RÉFÉRENCE : R1-FSA202006

OBJET : REMPLACEMENT DES ECROUS ET VIS DES LAMES DE RESSORT

TYPE FSA : RAPPEL

FSA202006 : Suspension arrière C2AS – Remplacement des boulons et écrous à œil de ressort Z

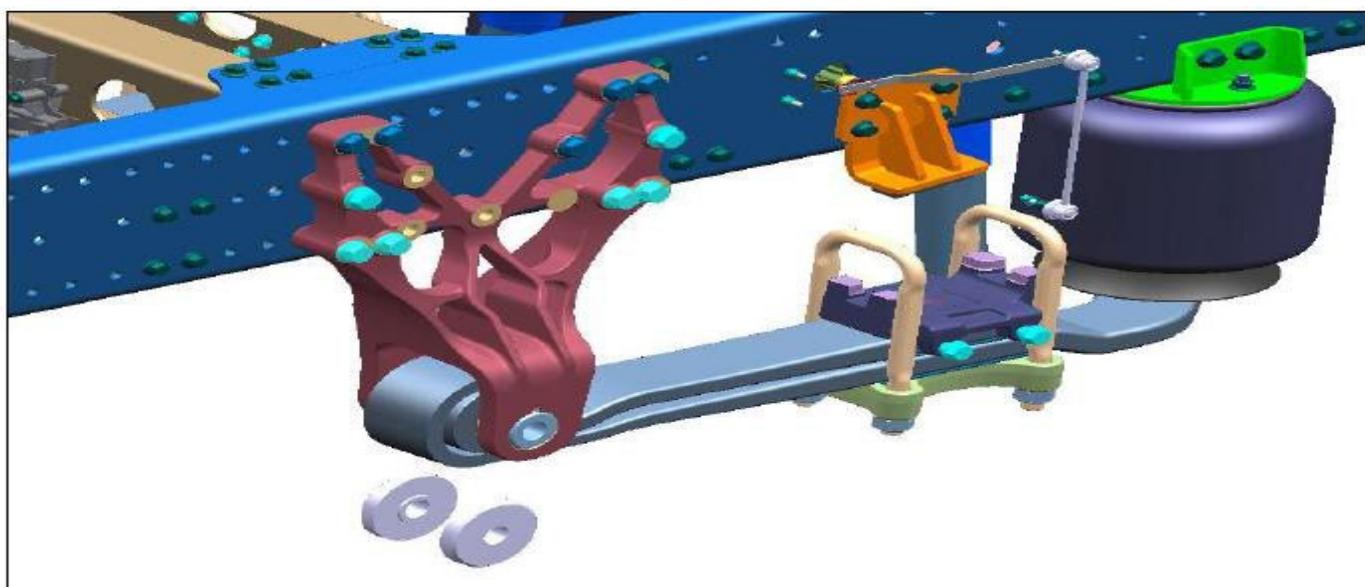
1.0. Desserrez et retirez le boulon et les écrous M30 comme indiqué ci-dessous

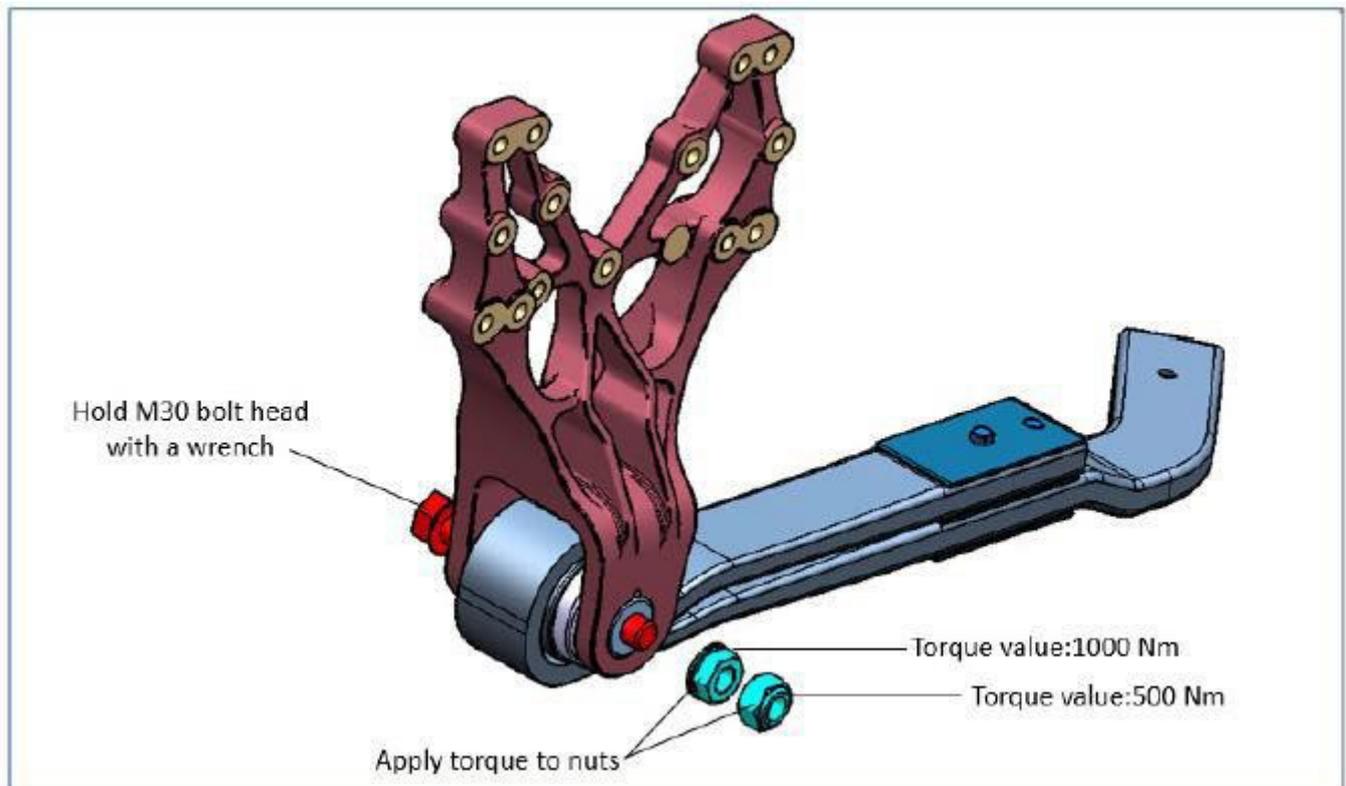
1.1. Retirez les entretoises à ressort comme indiqué ci-dessous.
